Asunto: Comunicación Resolución No. 1351 del 05 de julio de 2024

AUTORIDAD NACIONAL DE LICENCIAS AMBIENTALES
- ANLA –
RESOLUCIÓN N° **001351**
(05 JUL. 2024)

“Por la cual se modifica la Licencia Ambiental otorgada mediante Resolución 1326 de 5 de agosto de 2020 y se toman otras determinaciones”

Tabla 43 Revisión de accesos mencionados y consideraciones del Equipo Evaluador Ambiental de la ANLA

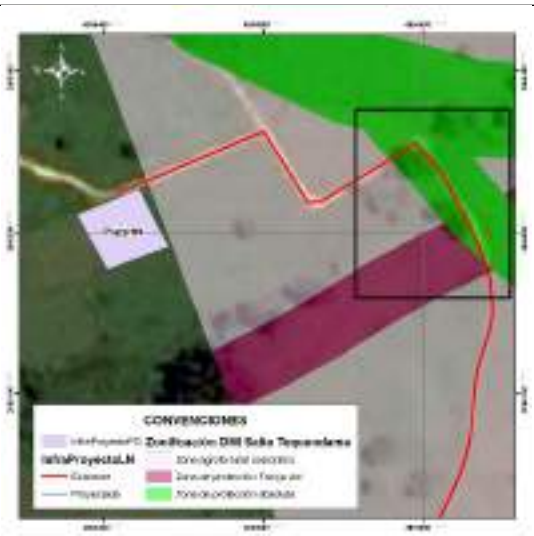
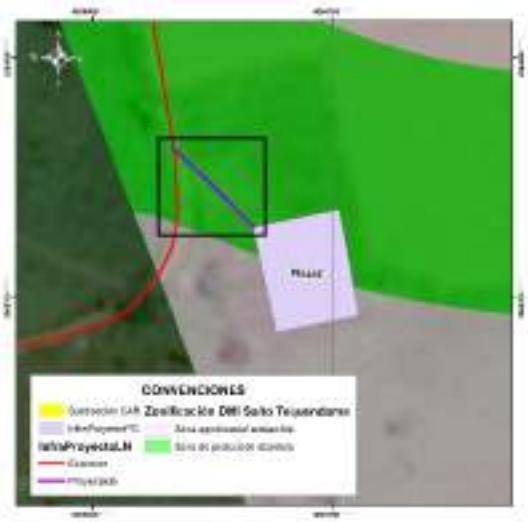
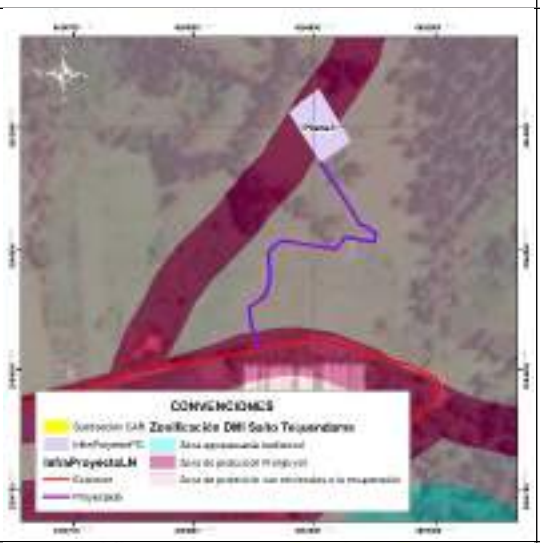
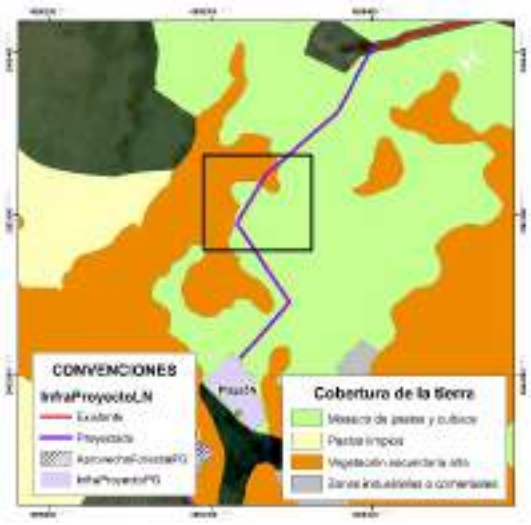
Teniendo en cuenta la respuesta presentada, el Equipo Evaluador Ambiental de la ANLA realizó la verificación de cada uno de los accesos relacionados por la Sociedad, de tal manera que en la siguiente tabla se presentan las observaciones y consideraciones realizadas en el marco de la evaluación desarrollada, tomando como referencia las tablas 29-1 y 29-2 presentadas en la respuesta anteriormente mencionada.

Tipo de obra	***Soporte gráfico revisión Equipo Evaluador Ambiental de la ANLA***	***Consideraciones Equipo Evaluador Ambiental de la ANLA***
*Acceso a plaza 1N**		*Se valida que el acceso es existente y por tanto no requiere aprovechamiento forestal. No obstante, frente a las acciones de mantenimiento propuestas, se identifica que parte del área del acceso se ubica en zona de protección absoluta, por tanto **NO es procedente autorizar las actividades de rocería** en el tramo que se ubica en esta zona.*
*Acceso a plaza 2** *Plaza 2* *(Se indica acceso peatonal desde Vía Tipo 1 hasta sitio de plaza)*		*Se valida que el acceso específico hasta la plaza de tendido no es existente. Para la plaza de tendido y acceso no se encuentra sustracción de reserva autorizada por parte de la CAR. Adicionalmente, parte de la plaza y el acceso se ubica en zona de protección absoluta, donde se establece como uso prohibido la ejecución de rocería. Por lo anterior **NO es procedente autorizar la infraestructura de la plaza y del acceso al no tener sustracción aprobada y al no ser permitidas las actividades de rocería**.*

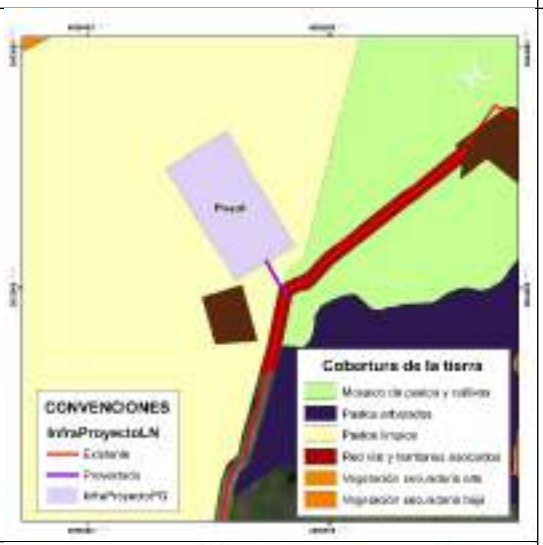
Tipo de obra	***Soporte gráfico revisión Equipo Evaluador Ambiental de la ANLA***	***Consideraciones Equipo Evaluador Ambiental de la ANLA***
*Acceso a plaza 3** *Plaza 3 (Se indica acceso peatonal desde carreteable existente hasta sitio de plaza)*		*Se valida que el acceso específico hasta la plaza de tendido no es existente. Para la plaza de tendido y el acceso no se encuentra sustracción de reserva autorizada por parte de la CAR. Igualmente, no realizó la solicitud de permiso de aprovechamiento forestal. Por lo anterior* ***NO es procedente autorizar la infraestructura de la plaza y del acceso al no tener sustracción aprobada.***
Acceso a sitio de torre 301N (Se indica como acceso peatonal) *Sitio de torre ST301N*		*Se valida que para la sección del acceso de llegada a la torre se relaciona como acceso existente a un sendero o camino, en cobertura de pastos limpios. Se identifica que no se requiere permiso de aprovechamiento y tampoco se tienen restricciones para ingreso con semovientes puesto que no se encuentra dentro del DMI Sector Salto de Tequendama y Cerro Manjui.*

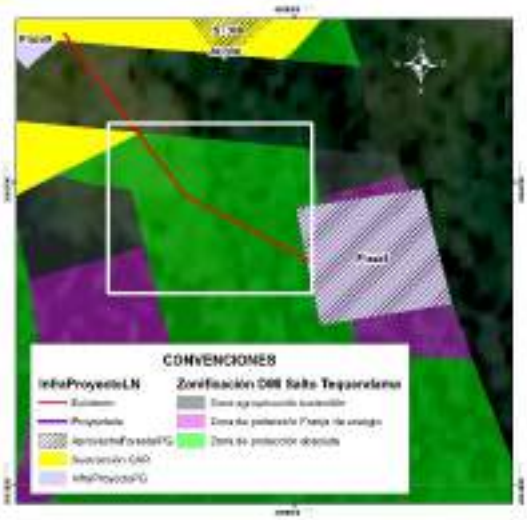
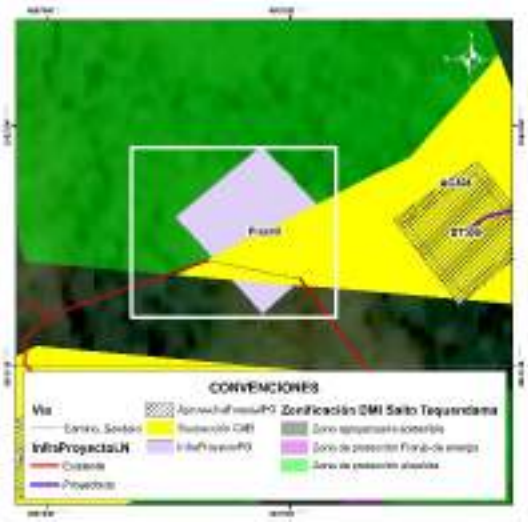
Tipo de obra	***Soporte gráfico revisión Equipo Evaluador Ambiental de la ANLA***	***Consideraciones Equipo Evaluador Ambiental de la ANLA***
*Acceso a plaza 4N** *Plaza 4N* *Acceso a torre 302N (Se indica acceso peatonal a sitio de torre)* *Torre 302N*		*Se valida que para el acceso a la plaza de tendido hay acceso existente, sobre el cual no se requiere permiso de aprovechamiento forestal.* *Respecto a la torre, la sección del acceso de llegada a la torre se relaciona como acceso existente a un sendero o camino, en cobertura de mosaico de pastos y cultivos. Se identifica que no se requiere permiso de aprovechamiento y que tampoco se tienen restricciones para ingreso con semovientes puesto que no se encuentra dentro del DMI Sector Salto de Tequendama y Cerro Manjui.*
*Acceso a plaza 5N** *(Se indica existencia de acceso peatonal)* *Plaza de tendido 5N*		*Comparando la ubicación del acceso con la cartografía base se identifica que el acceso no se asocia a ningún camino o sendero existente, dándose contradicción con la tabla presentada por la Sociedad pero coherencia con la capa InfraProyectoLN, donde se indica que el acceso es proyectado. Se valida que este acceso atraviesa en su recorrido zonas de vegetación secundaria alta, sobre las cuales la Sociedad* ***NO podrá adelantar actividades de tala*** *puesto que no realizó la solicitud de permiso (Recuadros negros).*

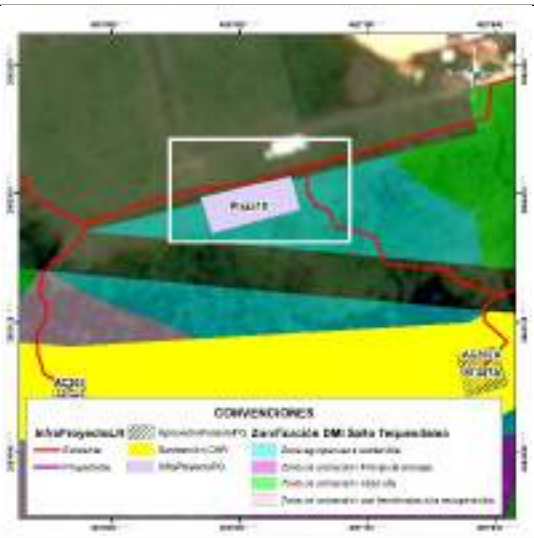
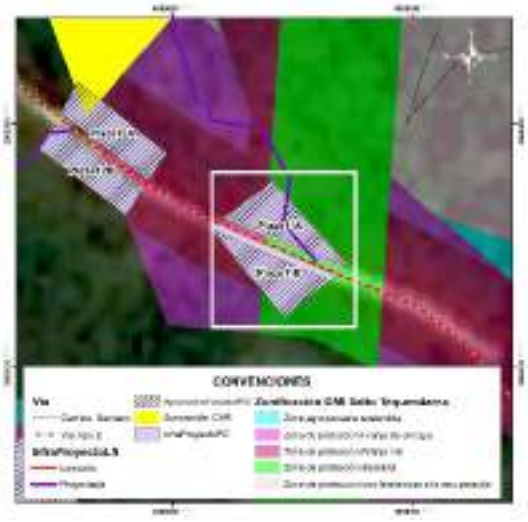
Tipo de obra	***Soporte gráfico revisión Equipo Evaluador Ambiental de la ANLA***	***Consideraciones Equipo Evaluador Ambiental de la ANLA***
Acceso a plaza 6- Plaza de tendido 6 *(Se indica ingreso por acceso peatonal desde vía carreteable)*		*Comparando la ubicación de los accesos con la cartografía base se identifica que los accesos no se asocian a ningún camino o sendero existente, dándose contradicción con la tabla presentada por la Sociedad pero coherencia con la capa InfraProyectoLN, donde se indica que el acceso es proyectado. Se valida que estos accesos y las plazas se ubican en unidades de pastos limpios y arveja, no siendo necesario ejecutar actividades de aprovechamiento forestal. También se corrobora la no existencia de restricciones asociadas al DMI Salto de Tequendama y Cerro Manjui.*
Acceso a plaza 7- Plaza de tendido 7 (Se indica ingreso por acceso peatonal desde vía carreteable)*

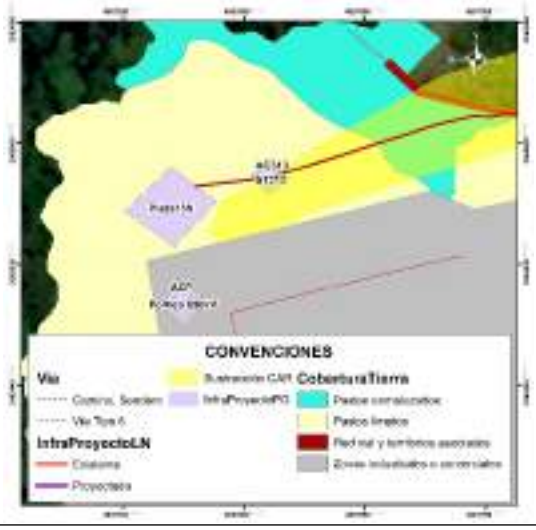
Tipo de obra	***Soporte gráfico revisión Equipo Evaluador Ambiental de la ANLA***	***Consideraciones Equipo Evaluador Ambiental de la ANLA***
Acceso a plaza 8 *(Reportada como acceso peatonal en documento y en capa InfraProyectoLN como acceso existente)*** *Plaza de tendido 8*		*Se valida que el acceso específico hasta la plaza de tendido no es existente. Para la plaza de tendido y el acceso no se encuentra sustracción de reserva autorizada por parte de la CAR puesto que la Sociedad no hace su solicitud. Adicionalmente, parte de la plaza y el acceso se ubica en zona de protección absoluta, donde se establece como uso prohibido la ejecución de rocería. Por lo anterior* ***NO es procedente autorizar la infraestructura de la plaza y del acceso al no tener sustracción aprobada y al no ser permitidas las actividades de rocería.***
*Acceso a plaza 9*** *(Reportada como acceso peatonal en documento y en capa InfraProyectoLN como acceso existente)* *Plaza de tendido 9*		*Se valida que acceso específico hasta plaza de tendido se reporta como camino o sendero, el cual se ubica a 350 m de vía tipo 6 sin pavimentar. Para plaza de tendido y acceso no se encuentra sustracción de reserva autorizada por parte de la CAR puesto que la Sociedad no hace su solicitud. Adicionalmente, parte de la plaza y el acceso se ubica en zona de protección absoluta, donde se establece como uso prohibido la ejecución de rocería. Por lo anterior* ***NO es procedente autorizar la infraestructura de la plaza y del acceso al no tener sustracción aprobada y al no ser permitidas las actividades de rocería.***

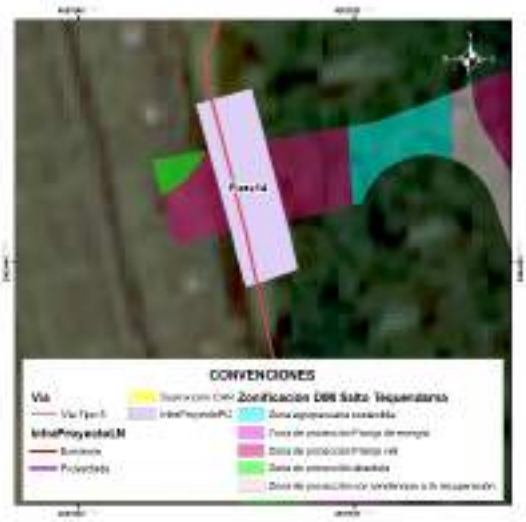
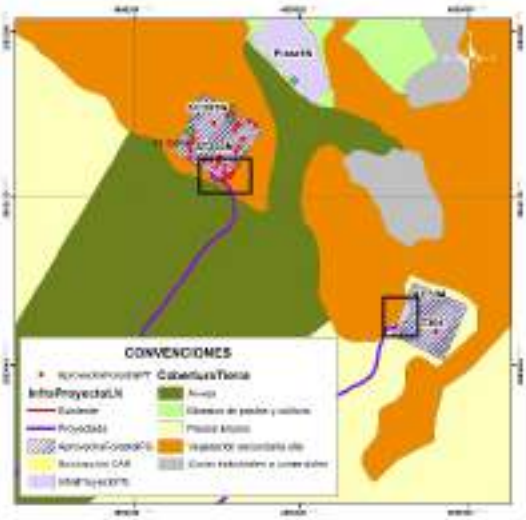
Tipo de obra	***Soporte gráfico revisión Equipo Evaluador Ambiental de la ANLA***	***Consideraciones Equipo Evaluador Ambiental de la ANLA***
*Acceso a plaza 10 (vía tipo 6 sin pavimentar)*** *Plaza de tendido 10*		*Se valida que el acceso específico hasta la plaza de tendido se reporta como vía tipo 6, sin embargo se plantea adecuación con rocería, aspecto que es inconsistente con la definición de la vía existente. La plaza de tendido se ubica en una "zona agropecuaria sostenible" del DIM Salto del Tequendama y Cerro Manjui, para la cual la Sociedad no solicitó sustracción de reserva ante la CAR. Por lo anterior* ***NO es procedente autorizar la infraestructura de la plaza y del acceso al no tener sustracción de reserva.***
*Acceso a plazas de tendido 11A (camino o sendero desde vía tipo 2) y 11B*** *Plazas de tendido 11A y 11B*		*En el documento se relaciona como acceso el Acc-06, sin embargo, en la capa InfraProyectoLN se identifica que el acceso asociado es el Acc-309.* *Se valida que acceso específico hasta plaza de tendido 11A se relaciona como camino o sendero, para el cual se plantearía adecuación con rocería la cual se establece dentro de la zonificación del DMI Sector Salto del Tequendama y Cerro Manjui como actividad prohibida en zona de protección absoluta. Para plazas de tendido y acceso no se encuentra sustracción de reserva autorizada por parte de la CAR puesto que la Sociedad no hace su solicitud.* *Por lo anterior* ***NO es procedente autorizar la infraestructura de las plazas y del acceso al no tener sustracción de reserva.***

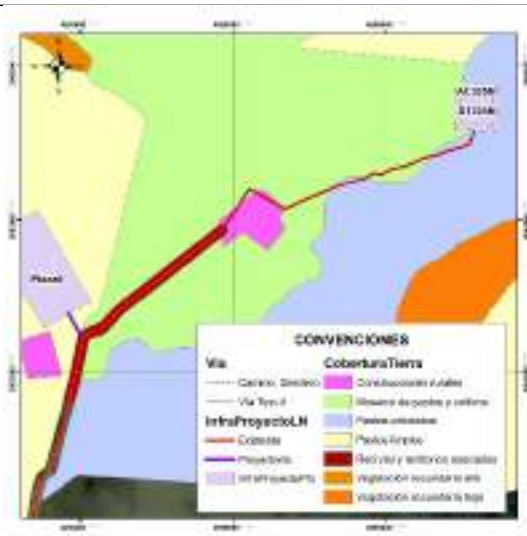
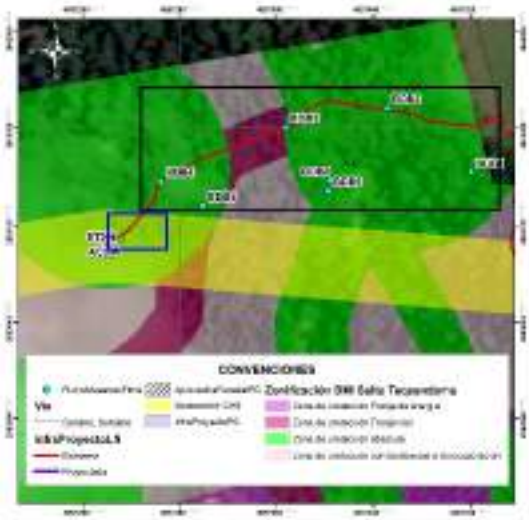
Tipo de obra	***Soporte gráfico revisión Equipo Evaluador Ambiental de la ANLA***	***Consideraciones Equipo Evaluador Ambiental de la ANLA***
*Acceso a plazas de tendido 12A y 12B**** *Plazas de tendido 12A y 12B*		*Se valida que parte de las dos plazas de tendido se encuentran en DMI sin sustracción de reserva autorizada por parte de la CAR, las cuales se ubican en "zona de protección vial". Teniendo en cuenta el área disponible que se encuentra fuera del DMI,* ***NO es procedente autorizar la infraestructura de la plaza de tendido 12A y solo podría autorizarse el área de la plaza de tendido 12B en el área que se encuentra fuera del DMI, área en la cual se autoriza el permiso de aprovechamiento solicitado.***
*Acceso a plaza de tendido 13N*** *Sitio de torre ST313*		*Se identifica que el acceso, la plaza de tendido y la torre se ubica en unidades de pastizales. El trazado del acceso se ubica sobre las zonas sustraídas, razón por la cual se considera aceptable este acceso siempre y cuando* ***NO*** *se realicen actividades de aprovechamiento forestal, puesto que este permiso no se solicitó.*

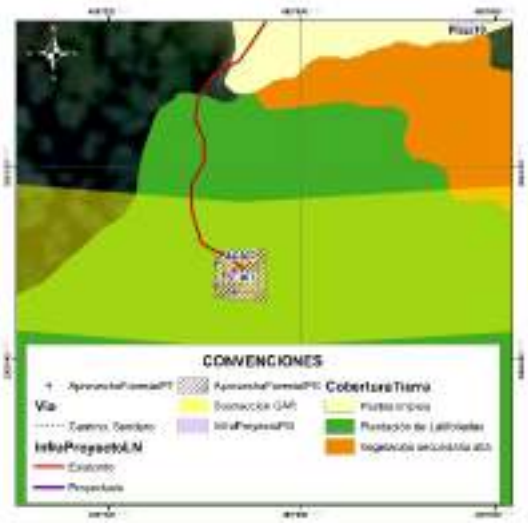
Tipo de obra	***Soporte gráfico revisión Equipo Evaluador Ambiental de la ANLA***	***Consideraciones Equipo Evaluador Ambiental de la ANLA***
*Acceso a plaza (vía tipo 5)** *Plaza de tendido 14*		*Se valida que la parte central de la plaza de tendido se encuentra en DMI para la cual la Sociedad no realizó solicitud de sustracción y por tanto no tiene autorización por parte de la CAR. En este sentido,* ***NO es procedente autorizar la infraestructura de la plaza de tendido 14.***
*Accesos a sitios de torre ST303N y ST304** *Sitios de torre ST303N y ST304*		*Comparando la ubicación de los accesos con la cartografía base se identifica que no se asocian a ningún camino o sendero existente, quedando identificada una contradicción con la tabla presentada por la Sociedad pero coherencia con la capa InfraProyectoLN donde se indica que el acceso es proyectado. Se valida que estos accesos se ubican en su mayoría en cultivos de arveja y en pastos limpios, no siendo necesario ejecutar actividades de aprovechamiento forestal para estos tramos.* *Para el caso del acceso al ST303N y una parte del ST304, se identifica cruce con parches de vegetación secundaria alta (ver recuadros negros) para los cuales la Sociedad* ***NO podrá adelantar actividades de tala*** *puesto que no realizó la solicitud de permiso.*

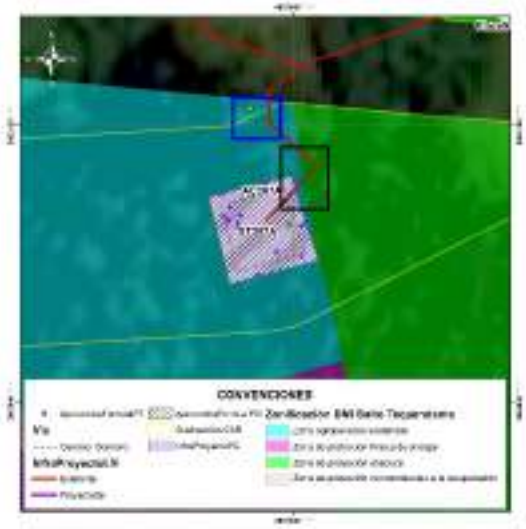
Tipo de obra	***Soporte gráfico revisión Equipo Evaluador Ambiental de la ANLA***	***Consideraciones Equipo Evaluador Ambiental de la ANLA***
*Acceso a ST305N** *Sitio de torre ST305N*		*Revisando con la cartografía base se identifica que el acceso no es existente sino que se relaciona con la existencia de un camino o sendero que atraviesa unidades de mosaico de pastos y cultivos, pastos arbolados y construcciones rurales (ubicadas a 110 m del sitio de torre). Teniendo en cuenta que la Sociedad no solicita permiso de aprovechamiento forestal, en este acceso y en la torre **NO podrá adelantar actividades de tala** de ningún individuo que pueda encontrarse de manera aislada (pastos arbolados).*
*Acceso a ST306 (Se menciona en documento y en cartografía base como acceso peatonal)**		*Durante la visita de evaluación se validó que no existe camino o sendero reportado en cartobase y que la condición de la vegetación es de tipo denso, lo cual es consistente con la cobertura registrada (Bosque denso). Adicionalmente, se identifica que en el área trazada para el acceso, existen individuos de especies en veda, los cuales no están siendo incluidos en solicitud de aprovechamiento forestal (ver cuadro azul).*  ***Individuo fustal ubicado en tramo de llegada del acceso (No solicitado en aprovechamiento forestal) Coordenadas 4º34´12´´N, 74º17´15´´ W.*** *De igual manera, en el tramo del acceso la Sociedad registra a las parcelas BDB4, BDB3 y BDB2 (Ver cuadros negros), en las cuales reporta 100 individuos fustales, de estos 23 obedecen a la especie Cyathea sp. y 35 a la*

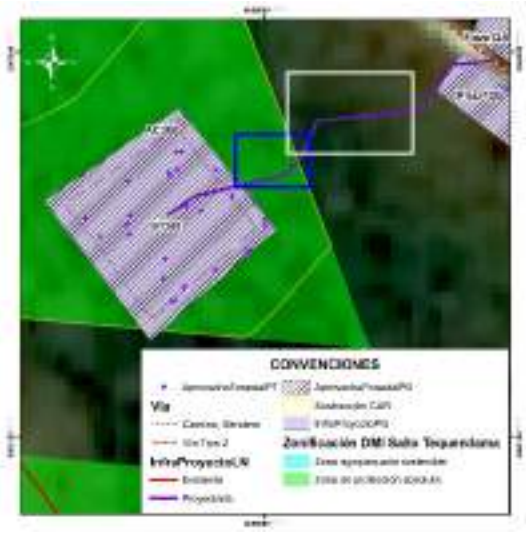
Tipo de obra	***Soporte gráfico revisión Equipo Evaluador Ambiental de la ANLA***	***Consideraciones Equipo Evaluador Ambiental de la ANLA***
		especie Quercus humboldtii, ambas especies en veda nacional. *Sumado a esto, no se encuentra sustracción de reserva autorizada por parte de la CAR puesto que la Sociedad no hace su solicitud para los accesos y tampoco realiza solicitud de aprovechamiento forestal aun cuando fue requerido. Adicionalmente, parte del acceso se ubica en zona de protección absoluta, donde se establece como uso prohibido la ejecución de rocería. Por lo anterior* ***NO es procedente autorizar el acceso al no tener sustracción aprobada, no haber solicitado permiso de aprovechamiento forestal y no ser permitidas las actividades de rocería.***
*Acceso a ST307 (Se menciona en documento y en cartografía base como acceso peatonal)**		*Durante la visita de evaluación se validó que no existe camino o sendero reportado en cartobase y que la condición de la vegetación se asocia a plantaciones de latifoliadas con vegetación arbórea densa producto de la recuperación del área con presencia de especies en veda. Resultado de ello, la Sociedad para el sitio de torre (relacionado en cobertura plantación de latifoliadas) solicita permiso de aprovechamiento forestal para seis (6) individuos de Quercus humboldtii (especie en veda nacional), no obstante, para el acceso omite la solicitud de permiso de aprovechamiento forestal no siendo procedente la autorización de intervención en acceso.* *Sumado a esto, en parte del acceso no se encuentra sustracción de reserva autorizada por parte de la CAR puesto que la Sociedad no hace*

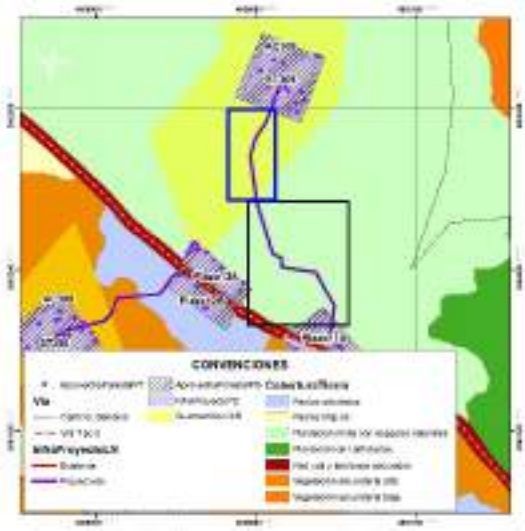
Tipo de obra	***Soporte gráfico revisión Equipo Evaluador Ambiental de la ANLA***	***Consideraciones Equipo Evaluador Ambiental de la ANLA***
		su solicitud para los accesos. Por lo anterior ***NO es procedente autorizar el acceso al no tener sustracción aprobada y no haber solicitado permiso de aprovechamiento forestal.***
*Acceso a ST307A (Se menciona en documento y en cartografía base como acceso peatonal)**		*Durante la visita de evaluación se validó que no existe camino o sendero reportado en cartobase y que la condición de la vegetación se asocia a plantaciones de latifoliadas con vegetación arbórea densa producto de la recuperación del área con presencia de especies pioneras. Resultado de ello, la Sociedad para el sitio de torre (relacionado en la misma cobertura) solicita permiso de aprovechamiento forestal para 16 individuos fustales, no obstante, para el acceso omite la solicitud de permiso de aprovechamiento forestal no siendo procedente la autorización de intervención en acceso. Adicionalmente, en la visita de evaluación se identificó que en el área trazada para el acceso, existen individuos fustales, los cuales no están siendo incluidos en solicitud de aprovechamiento forestal (ver cuadro azul).* *Sumado a esto, en parte del acceso no se encuentra sustracción de reserva autorizada por parte de la CAR puesto que la Sociedad no hace su solicitud para los accesos y adicionalmente, parte del acceso se ubica en zona de protección absoluta, donde se establece como uso prohibido la ejecución de rocería (ver cuadro negro). Por lo anterior* ***NO es procedente autorizar el acceso al no tener sustracción aprobada, no haber solicitado permiso de aprovechamiento forestal y no***

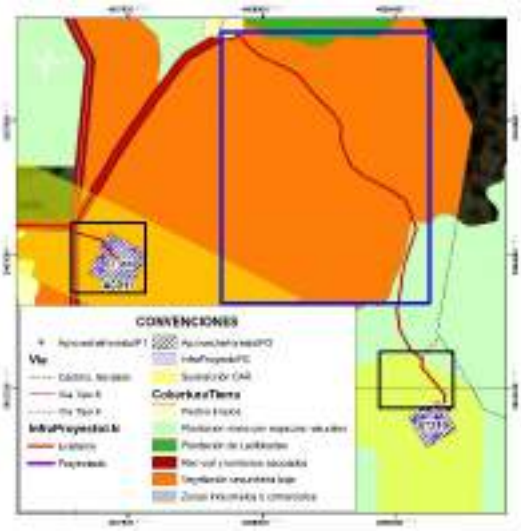
Tipo de obra	***Soporte gráfico revisión Equipo Evaluador Ambiental de la ANLA***	***Consideraciones Equipo Evaluador Ambiental de la ANLA***
		ser permitidas las actividades de rocería.
Acceso a ST308 *(Acceso mencionado como proyectado en capa InfraProyectoLN y como sendero/ camino en cartobase)**		*Durante la visita de evaluación se validó que no existe camino o sendero reportado en cartobase y que la condición de la vegetación se asocia vegetación secundaria alta. Resultado de ello, la Sociedad para el sitio de torre (relacionado en la misma cobertura) solicita permiso de aprovechamiento forestal para 36 individuos fustales, no obstante, para el acceso omite la solicitud de permiso de aprovechamiento forestal no siendo procedente la autorización de intervención en acceso. Adicionalmente, en la visita de evaluación se identificó que en el área trazada para el acceso, existen individuos fustales, los cuales no están siendo incluidos en solicitud de aprovechamiento forestal (ver cuadro azul).* *Sumado a esto, en área por fuera del DMI (ver recuadro blanco) tampoco se solicita permiso de aprovechamiento aun cuando la cobertura es vegetación secundaria alta. Por lo anterior* ***NO es procedente autorizar el acceso al no haber solicitado permiso de aprovechamiento forestal para su intervención.***

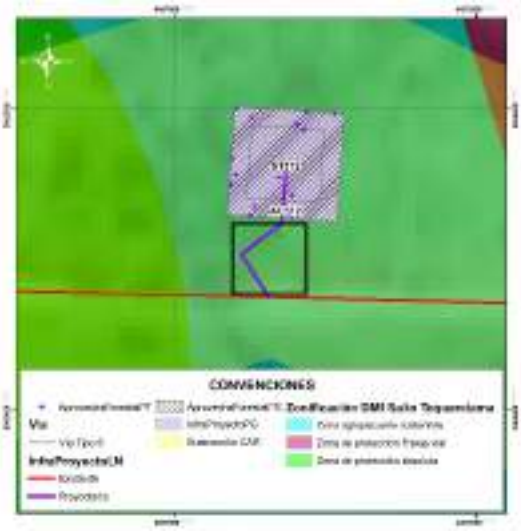
Tipo de obra	***Soporte gráfico revisión Equipo Evaluador Ambiental de la ANLA***	***Consideraciones Equipo Evaluador Ambiental de la ANLA***
Acceso a ST309 *(Acceso mencionado como proyectado en capa InfraProyectoLN y como sendero/ camino en cartobase)**		*Durante la visita de evaluación se validó que no existe camino o sendero reportado en cartobase y que la condición de la vegetación se asocia a la cobertura de plantación mixta con espacios naturales. Resultado de ello, la Sociedad para el sitio de torre (relacionado en la misma cobertura) solicita permiso de aprovechamiento forestal para 17 individuos fustales, no obstante, para el acceso omite la solicitud de permiso de aprovechamiento forestal no siendo procedente la autorización de intervención en acceso ni dentro del área sustraída (Recuadro azul) ni por fuera de esta.* *Sumado a esto, en parte del acceso no se encuentra sustracción de reserva autorizada por parte de la CAR puesto que la Sociedad no hace su solicitud para los accesos y adicionalmente, parte del acceso se ubica en zona de protección absoluta, donde se establece como uso prohibido la ejecución de rocería (ver cuadro negro). Por lo anterior* ***NO es procedente autorizar el acceso al no tener sustracción aprobada, no haber solicitado permiso de aprovechamiento forestal y no ser permitidas las actividades de rocería.***
